改善作業箇所説明図

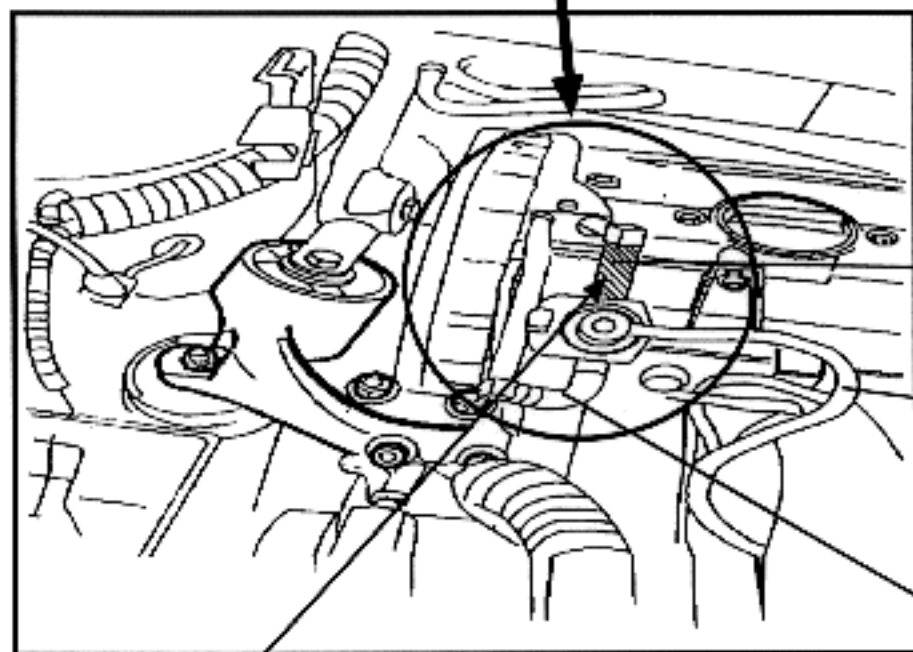
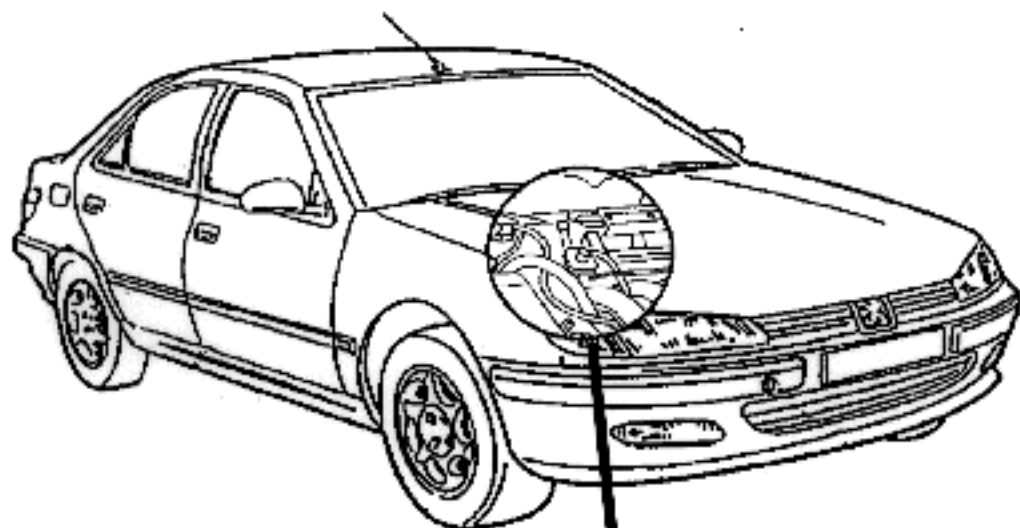
基準不適合発生箇所

燃料装置において、原動機室内の燃料供給側ゴム製ホースに材質不良のものがあり、当該ホースの接続部の密着性が悪くなり、最悪の場合、燃料が漏れるおそれがある。

全車両、当該ホースを対策品と交換する。
